L. dz. DZP-796/24

Dotyczy: PN-77/24 postępowania w trybie przetargu nieograniczonego na **przebudowę i rozbudowę budynku Zakładu Patomorfologii Klinicznej wraz z zagospodarowaniem terenu i infrastrukturą techniczną w formule zaprojektuj i wybuduj.**

W związku z pytaniami dotyczącymi prowadzonego postępowania, Zamawiający, zgodnie z art. 135 ust. 2 ustawy z dnia 11 września 2019 r. Prawo zamówień publicznych (Dz. U. z 2024 r., poz. 1320, dalej Ustawa Pzp) udziela odpowiedzi oraz na podstawie art. 137 ust 1 ustawy Pzp wprowadza zmiany:

Pytanie 6

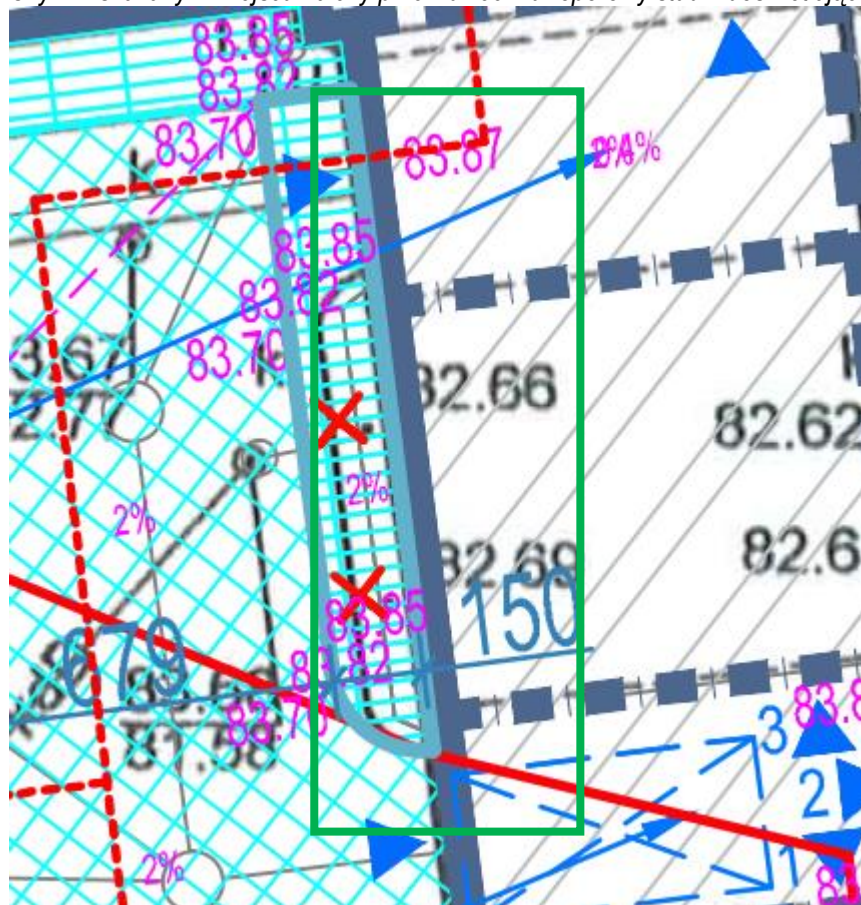
Czy w wskazanym miejscu należy przewidzieć mur oporowy studni doświetlającej czy projektowany chodnik?

Zgodnie z projektem architektury we wskazanym miejscu należy przewidzieć chodnik (istniejące naświetla do zasypania zgodnie z projektem rozbiórki).

Detal płyty stropowej na blasze trapezowej

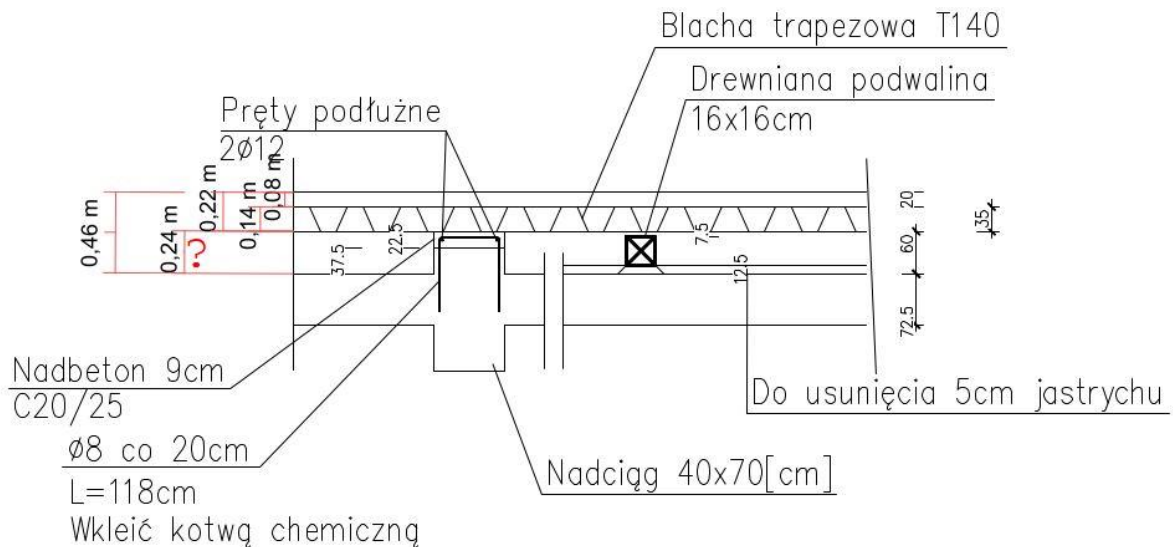
Na rysunku K-04 na detalu stropu na blasze trapezowej T140 nie opisano w żaden sposób jakie elementy konstrukcyjne lub wypełniające należy wycenić w przestrzeni pomiędzy górnym poziomem istniejącego stropu (już po skuciu 5cm jastrychu) a spodem projektowanej blachy trapezowej.

Przestrzeń ta ma wysokość 24cm.

Na nią przychodzi blacha+nadbeton o grubości łącznej 22 cm.

24cm + 22cm dają łącznie 46 cm nowej konstrukcji stropu ponad istniejący strop Ackermana.

Prosimy o opisanie jakie rozwiązanie konstrukcyjne należy przyjąć dla przestrzeni pomiędzy górną powierzchnią istniejącego stropu (po skuciu 5cm warstwy) a spodem projektowanej blachy trapezowej:

- Jaką podkonstrukcję nośną pod blachę należy przyjąć (jaki materiał, jakie profile, jaki rozstaw, etc.)
- Czym wypełnić przestrzeń? Keramzytem? Wełną? Pozostawić pustkę powietrzną? Inaczej?

Blacha trapezowa jest szalunkiem traconym opartym na podciągach, na którym wylewana jest płyta żelbetowa, która będzie miała kształt żebrzy zgodnie z kształtem blachy trapezowej. Pomiędzy stropem istniejącym a tą blachą nie ma wypełnienia, aby nie dociążać istniejącego stropu.
